Modulo per la presentazione delle osservazioni per i piani/programmi/progetti sottoposti a procedimenti di valutazione ambientale di competenza statale

ID: (n.114) Documenti procedura di Provvedimento Unico in materia Ambientale (PNIEC-PNRR)

Da un'analisi delle varie normative vigenti emerge che le zone dove sono previste le ubicazioni dei 14 aerogeneratori del progetto eolico denominato "Eolico Arlena" sono aree non idonee al loro insediamento come viene illustrato nelle OSSERVAZIONI che seguono:

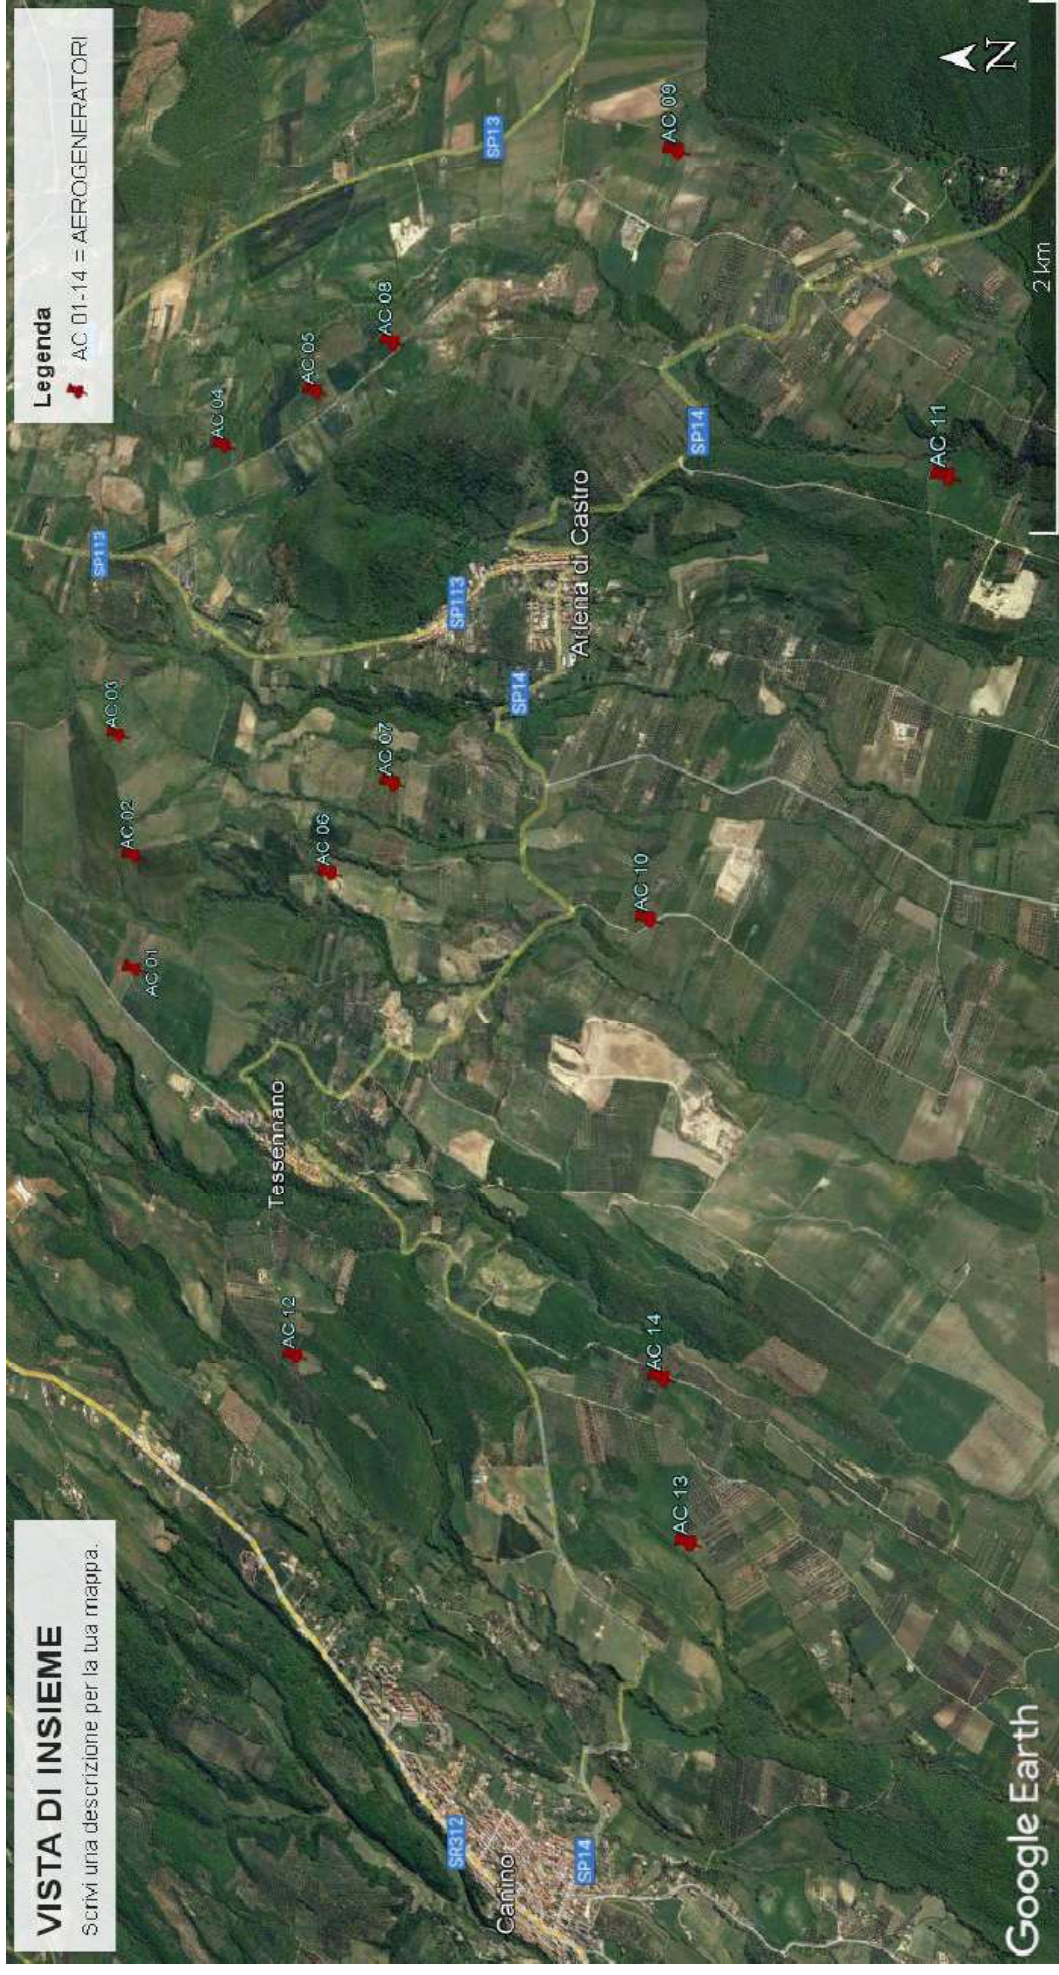
Entrando nello specifico dei siti di interesse unionale presenti nel territorio più o meno vicino all'area nella quale è prevista l'installazione dei 14 aerogeneratori del progetto “Eolico Arlena” sono presenti Zone di Protezione Speciale (ZPS) di una certa importanza nazionale e internazionale Lago di Bolsena ed Isole Bisentina e Martana IT6010055 e il Comprensorio Tolfetano- Cerite-Manziate IT6030005, riconosciute anche come IBA (Important Bird Area). La seconda ZPS citata, con i suoi 69.000 ettari è anche la più grande della Regione Lazio. A queste due si aggiunge anche la ZPS denominata “Monte Romano” IT6010021. Come è notorio le ZPS hanno la loro specificità per la tutela dell'avifauna,

Oltre a queste ZPS nelle aree interessate dal progetto eolico si trovano anche delle Zone di Conservazione Speciale (ZSC) come il Fiume Marta (Alto Corso) IT6010020 , la Sughereta di Toscana IT6010036. A testimonianza del pregio naturalistico di tutto il territorio in cui ricadrebbe il progetto eolico citato, si ricorda anche la presenza della Riserva Naturale “Toscana” che ha al suo interno le due ZSC, la Sughereta e il Fiume Marta .

Si ricorda che la ZPS Lago di Bolsena è collegata alla ZPS Monte Romano attraverso la ZSC Fiume Marta un vero e proprio “corridoio ecologico” compreso nella Riserva Naturale “Toscana”. La ZPS Monte Romano si trova a sua volta a soli 3-4 chilometri dal Comprensorio Tolfetano – Cerite - Manziate. In questa porzione della rete ecologica regionale leggendo i relativi formulari standard, troviamo le seguenti specie di rapaci diurni: nella ZPS Monte Romano, l’Albanella reale, Albanella minore, Biancone, Pecchiaiolo, Nibbio bruno. Nella ZPS Comprensorio Tolfetano-Cerite-Manziate oltre ai rapaci presenti nella ZPS Monte Romano si trovano inoltre il falco di palude, l’albanella pallida, il nibbio reale e il capovaccaio, il falco della regina, il falco grillaio, falco pellegrino, il falco lodolaio, il falco cuculo. Altre specie di interesse unionale sono la cicogna nera, la tottavilla, il succiacapre e la ghiandaia marina, la calandrella e l’ortolano, la rondine rossiccia, la rondine comune, corriere piccolo. Vengono annoverati anche due specie di chiroterri: rinolofo maggiore e miniottero comune.

Per i motivi sopra esposti e in particolare perché lo Studio di Impatto Ambientale (SIA) non può e non deve sostituire la Valutazione di Incidenza, si richiede che l’intero progetto denominato “Eolico Arlena” venga sottoposto alla VINCA preventiva, al fine di valutare gli impatti sulla rete dei Siti Natura 2000 presenti nelle vicinanze, nell’area intermedia e in quella vasta rispetto al sito dell’impianto stesso.

ALLEGATO n. 3 Mappatura dei 14 Aerogeneratori e conflitti con fasce di rispetto dei Beni culturali tutelati ex art. 20 co.8 lettera c quater del D.Lgs n. 199/2021.

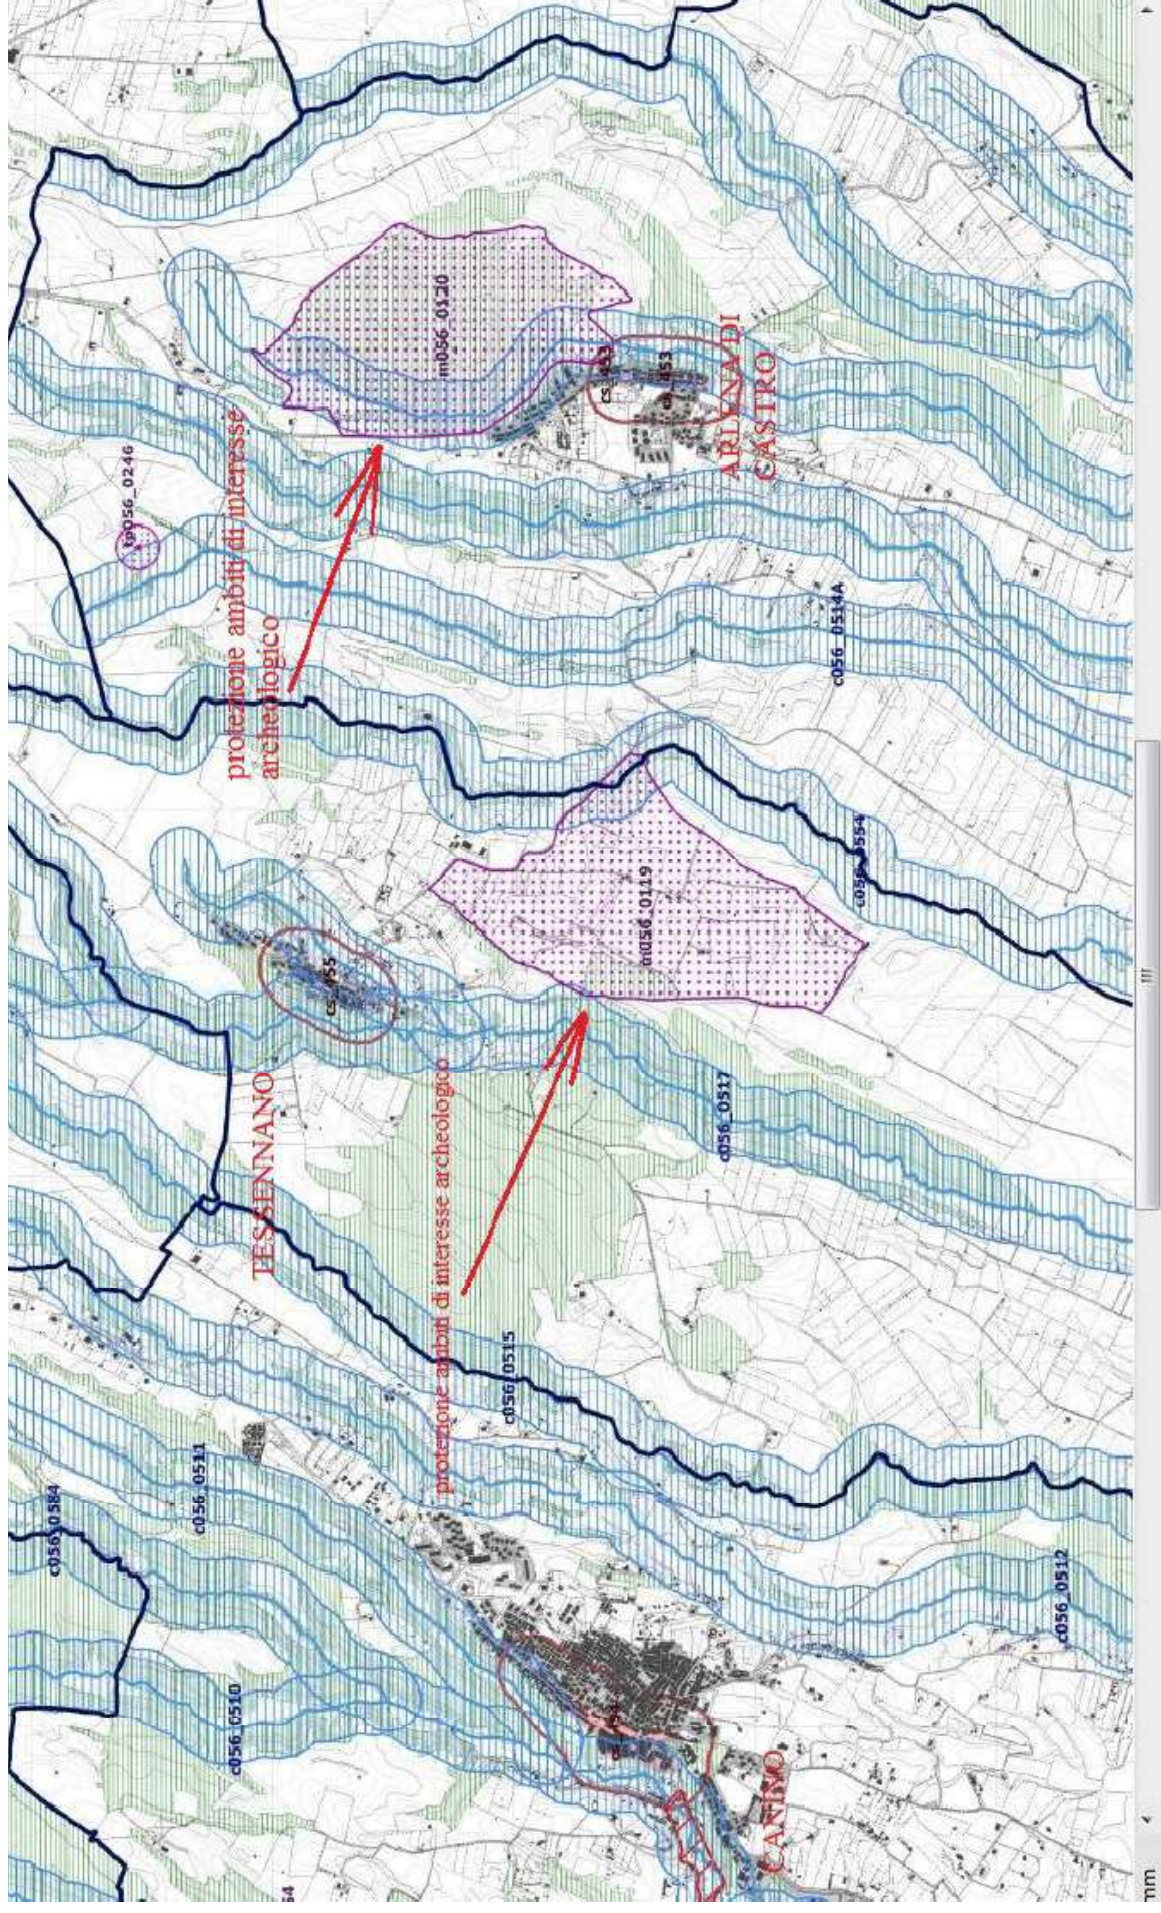
In estrema sintesi e soprattutto alla luce delle normative citate e innovate giorni fa (conversione del D.L n. 13 del 2023 nella Legge...../2023) si può ribadire che tutte le 14 pale ricadano in AREE NON IDONEE in quanto sarebbero installate nelle fasce di rispetto di 3 km dai Beni Culturali tutelati ex D.lgs n. 42/2004 come previsto dall'art.20 com. 8 lettera c quater del D.Lgs n. 199/2021 e s.m.i.

Distanze Aerogeneratori da alcuni Beni Culturali

Centro Storico Carinco-AC12 = mt. 2.655
" " -AC13 = mt. 2.054
" " -AC14 = mt. 2.626
Centro Storico Tessennano-AC01 = mt. 1.170
" " -AC02 = mt. 1.641
" " -AC03 = mt. 2.251
" " -AC06 = mt. 1.355
" " -AC07 = mt. 1.891
" " -AC12 = mt. 1.050
" " -AC14 = mt. 2.498
" " -AC10 = mt. 2.485
Centro Storico Arlena di Castro-AC03 = mt. 1.672
" " -AC04 = mt. 2.006
" " -AC05 = mt. 1.553
" " -AC06 = mt. 1.752
" " -AC07 = mt. 1.208
" " -AC08 = mt. 1.380
" " -AC09 = mt. 1.820
" " -AC10 = mt. 1.723
" " -AC11 = mt. 2.084
